Assunto: Dificuldade no fechamento da Porta

Modelo: CRC 23B

Marca: Consul

Fig.01

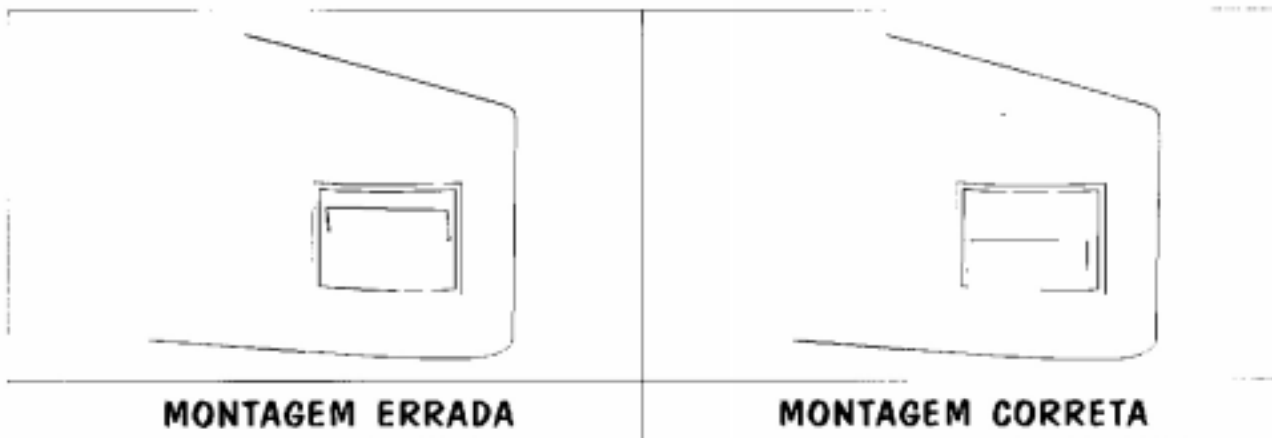
Detectamos em campo, para o modelo em referência fabricado de Maio/97 até Setembro/97, uma dificuldade no fechamento da Porta. Isto ocorre devido a interferência do Interruptor da Lâmpada com o Pannel da Porta.

Verifique se o Interruptor está montado invertido. Caso esteja, faça sua montagem correta, conforme figura 01.

Fig.02

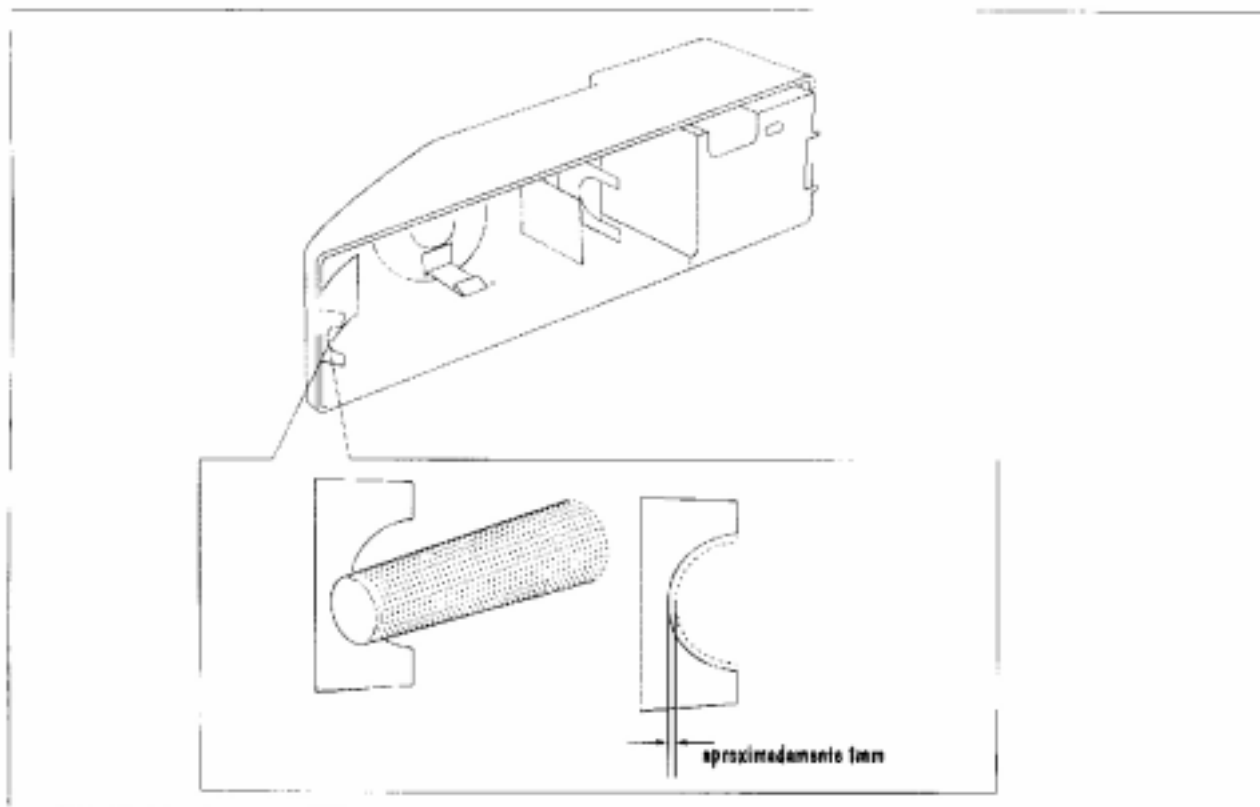
Se o Interruptor estiver montado corretamente, então retire a Caixa do Termostato, remova o Interruptor da Caixa, e com o auxílio de uma Lima Murça Redonda (Lima "Tipo Fina" Redonda), remova aproximadamente 1,0mm de material do furo da alça que faz o encaixe com a Caixa Interna (fig.02). Caso não seja possível o fechamento da Porta, remova mais material.

Não remova material mais que o necessário para a regulagem da Caixa, pois poderá deixar a alça de encaixe fraca, podendo ocasionar sua quebra e prejudicar o funcionamento do Interruptor que é desligar a Lâmpada ao fechar a Porta.

Fig.03A

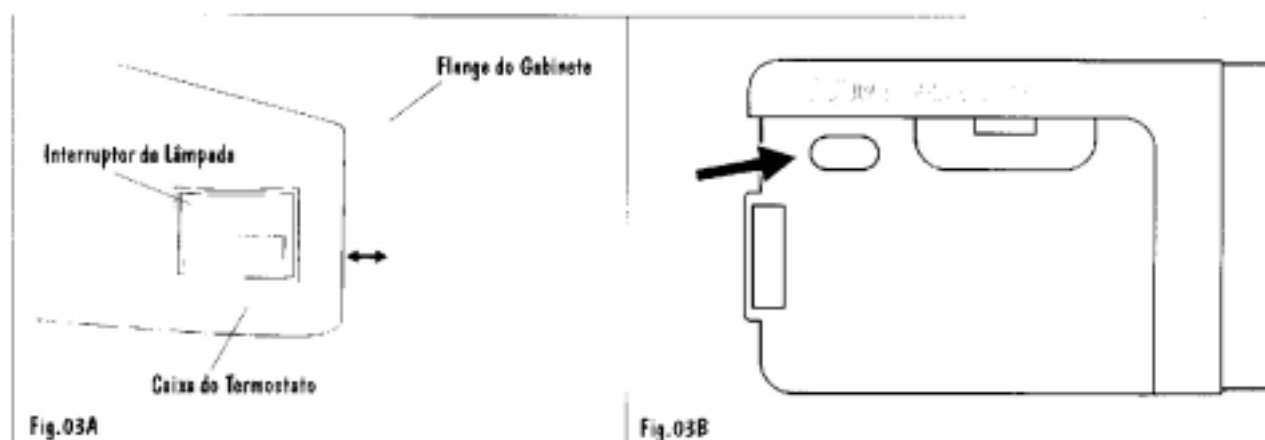
Com isto feito, reinstale o Interruptor na posição correta e monte a Caixa do Termostato no produto o mais recuado da Flange do Gabinete (figura 03A), esta regulagem pode ser feita com o auxílio do furo onde vai o parafuso de fixação da Caixa do Termostato (figura 03B).
